HENVENDELSER MODTAGET I HØRINGSPERIODEN

FORSLAG TIL LOKALPLAN SUNDPARKEN

Høringssvar

Offentlig høringsperiode fra den 25. september 2019 til den 22. november 2019.

Kortudsnit fra tegning 8 i lokalplanforslaget:

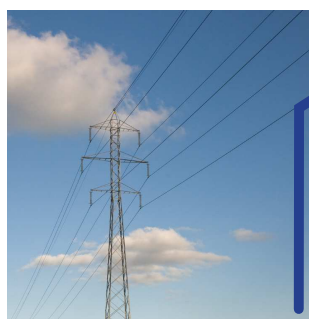
Af §9 i lokalplanforslaget fremgår det at der skal opsættes støjskærm i de områder der er vist på tegning nr. 8 – se nedenstående kortudsnit.
